KASA ROLNICZEGO UBEZPIECZENIA SPOŁECZNEGO
Oddział Regionalny w Opolu

Nr. Sprawy:1100-OAG.2300.79.2019

Dotyczy: postępowania o udzielenie zamówienia publicznego na dostawę i montaż fabrycznie nowych klimatyzatorów w wyznaczonych pomieszczeniach biurowca Placówki Terenowej KRUS w Głubczycach.

RZUT PARTERU Z UWZGLĘDNIENIEM POPRAWEK ZAWARTYCH W 7
 Z DNIA 21.02.2000, DOTYCZĄCYCH
 POMIESCZEN NR.: 1-1a, 3, 5, 10

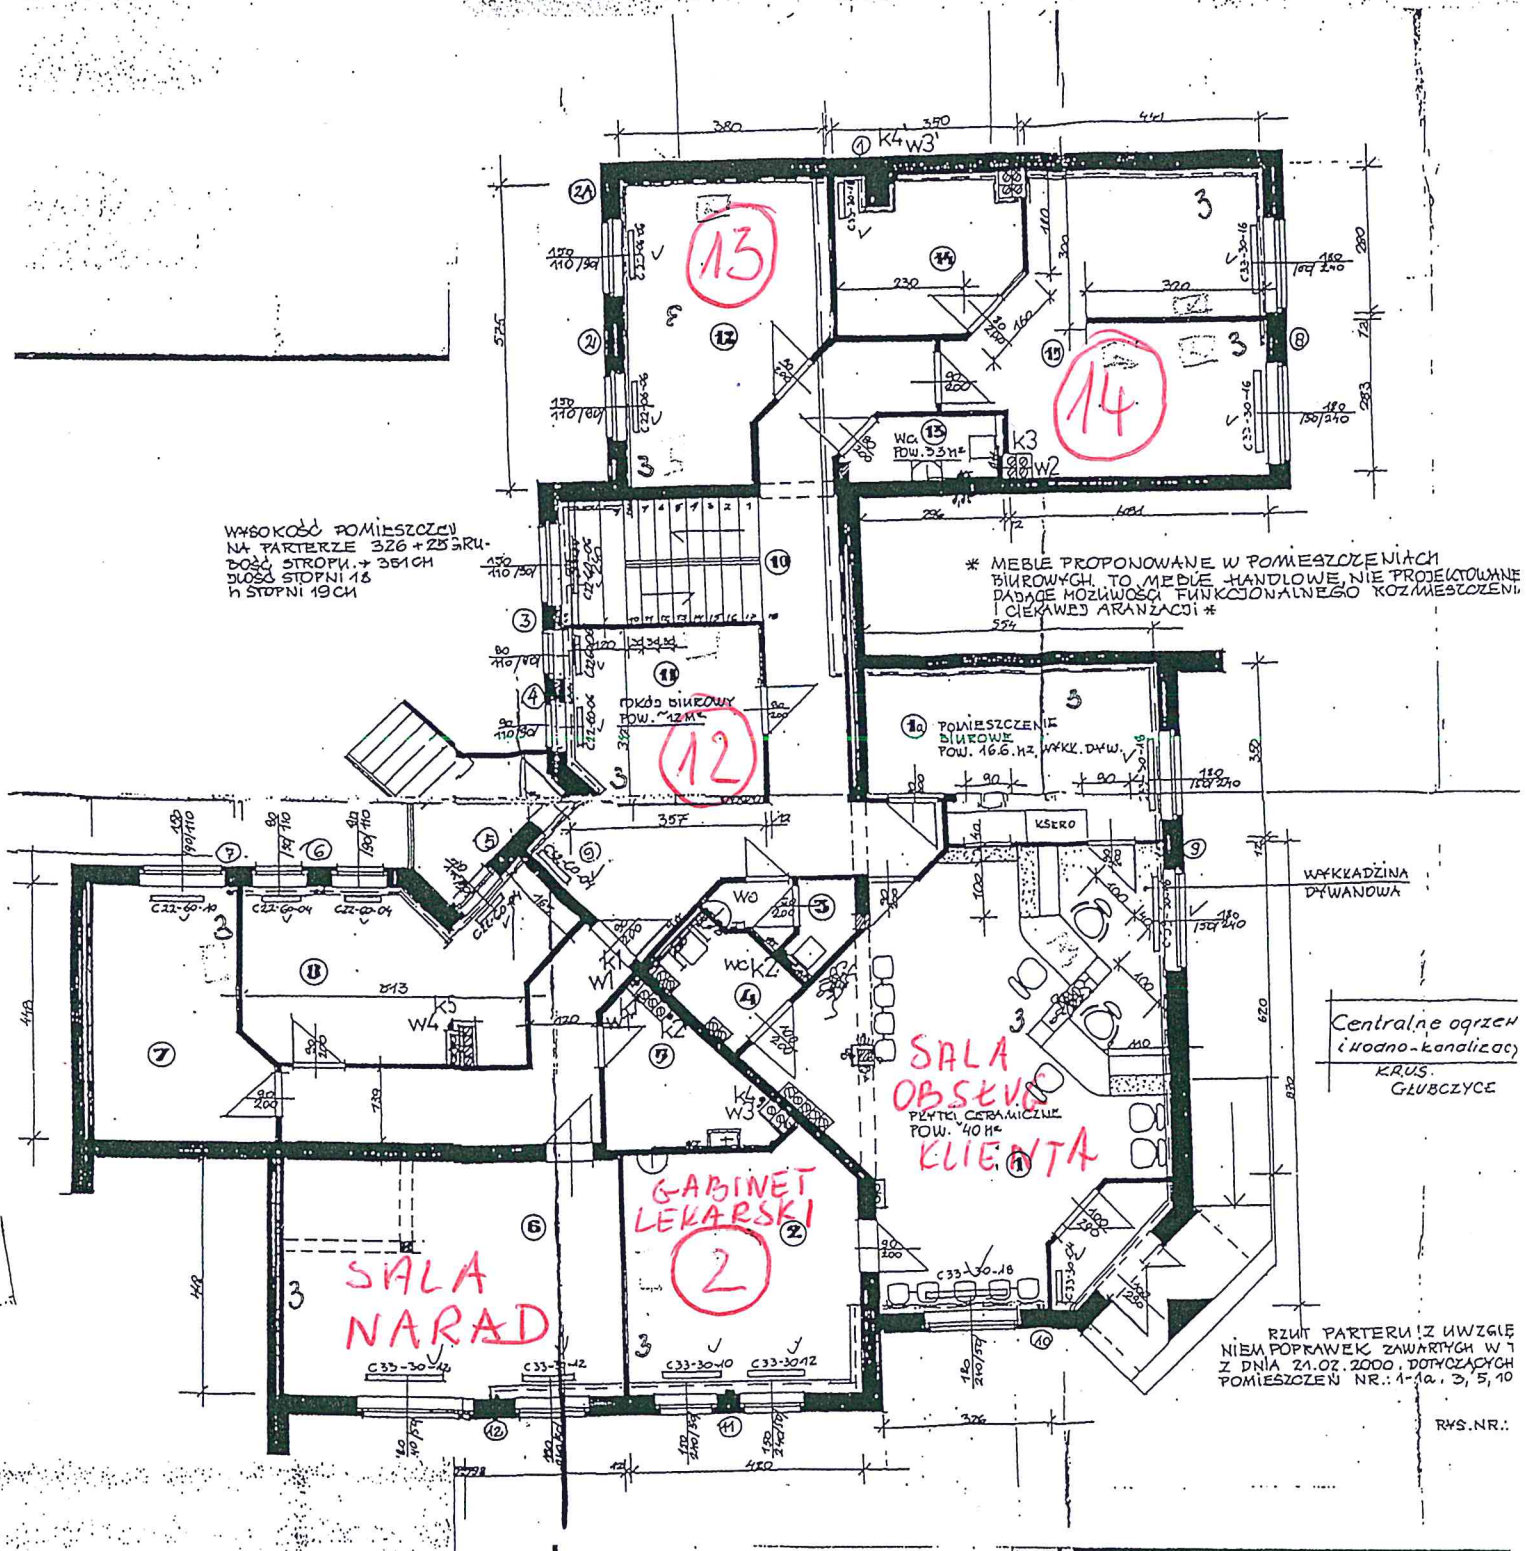
Pytanie

Pytanie

Zamawiający w załączeniu zamieszcza rzuty pomieszczeń w których montowane będą klimatyzatory.

Odpowiedź

Odległość można określić w przybliżeniu na podstawie załączonych rzutów. Rozdzielnia elektryczna znajduje się w pomieszczeniu piwnicznym pod pomieszczeniem zaznaczonym na mapce numerem 13.

Uwaga:

Zmienia się zapis punktu 2 opisu przedmiotu zamówienia na:

Klimatyzatory ściennie MULTI SPLIT posiadające moc chłodzenia/grzania 2,6/3,2kW, zasilanie 230V przeznaczone do chłodzenia pomieszczeń biurowych nr 14 i nr 2 (**gabinet lekarski**) – parter, nr 22 – piętro.
